监理通知单

工程名称：白沙光伏发电项目

编号：ZHJL-CSGF-TZ-003

事由：关于机械区基础问题

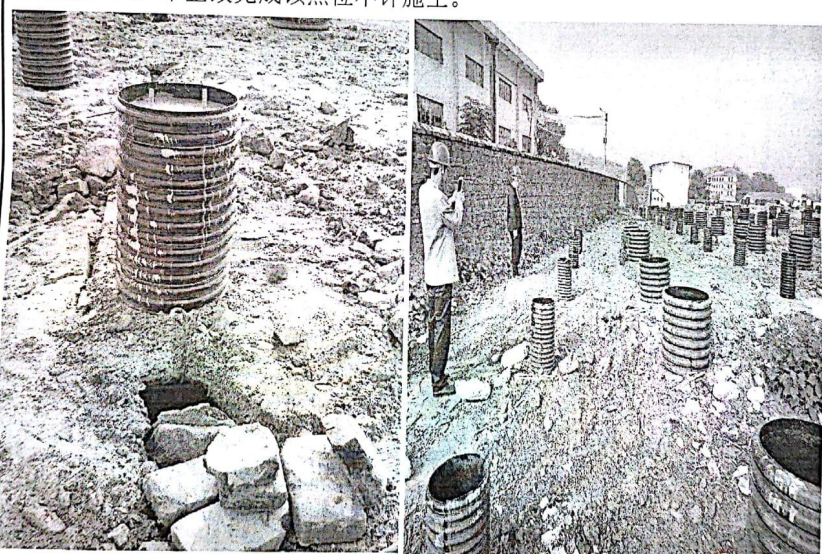
机械厂区个别独立基下未做垫层处理以至于架空，靠近墙体部分回填未做压实处理会对独基浇筑后产生沉降，现要求施工单位对架空独基点位采取回填处理，对回填部分压实后方可浇筑，现施工单位针对以上问题两日之内进行整改完成，未整改完成该点位不许施工。
